Keuringsverslag van een elektrische laagspanning- en zeer lage spanningsinstallatie

NIET CONFORM

Straatnaam	Weggevoerdenstraat
Huisnummer	56
Busnummer	-
Postcode	3012
Gemeente	Wilsele
Land	België

Aard onderzoek: Controlebezoek van een huishoudelijke installatie volgens (KB 08/09/2019) - AREI Boek 1- 6.5. en 4.2.4.3.

Afbeelding schakel- en verdeelbord:

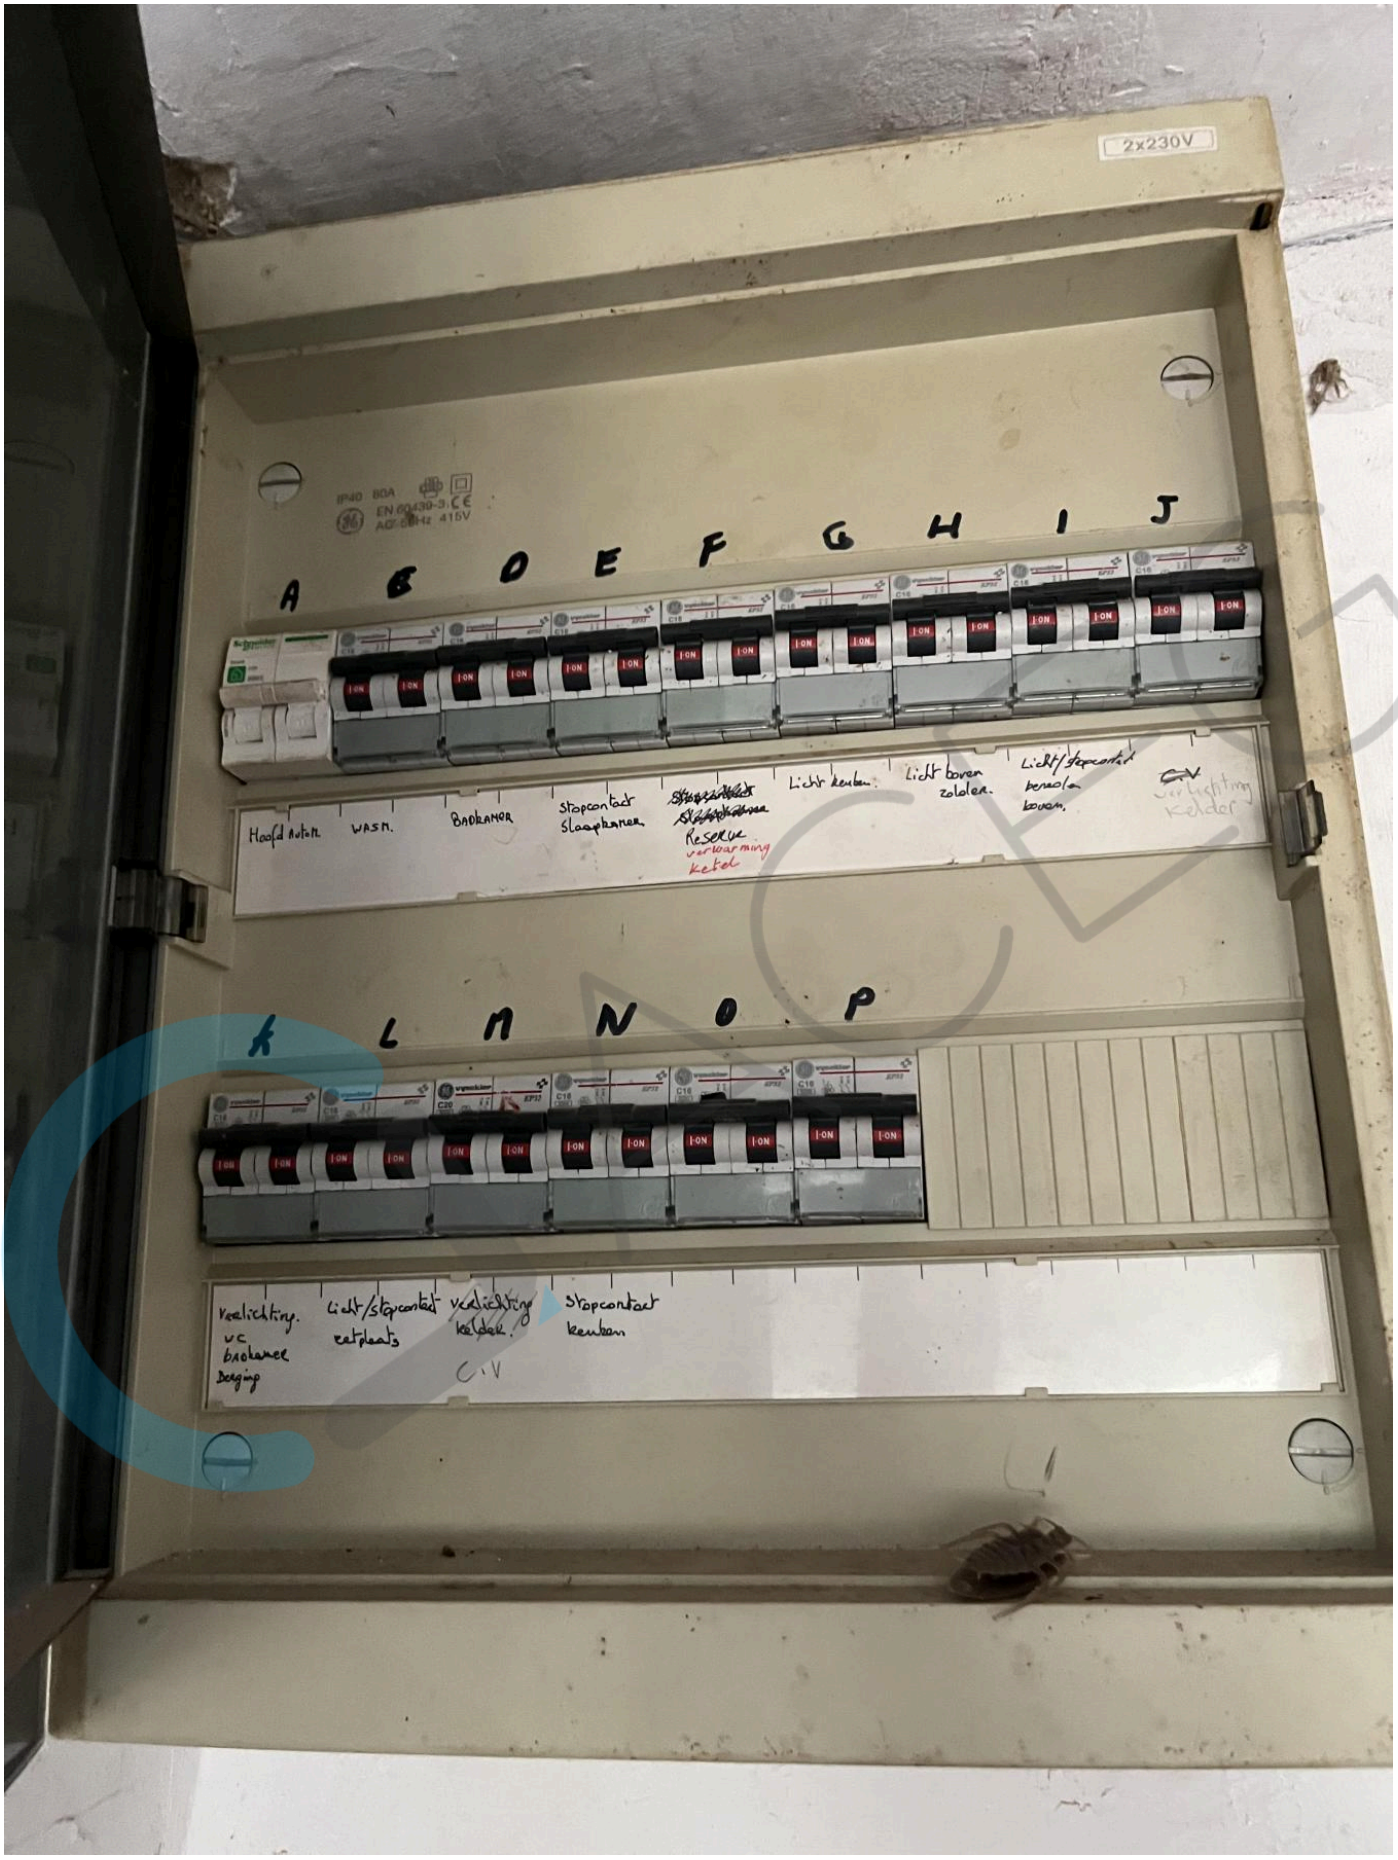
I5.03 Het verdeelbord is niet makkelijk toegankelijk. (Boek 1 Onderafdeling 5.3.5.1.C.) Bord keuken hangt te hoog.

I6.01 De differentieelschakelaar aan het begin van de huishoudelijke installatie is niet verzegelbaar. (Boek 1 Onderafdeling 4.2.4.3.)
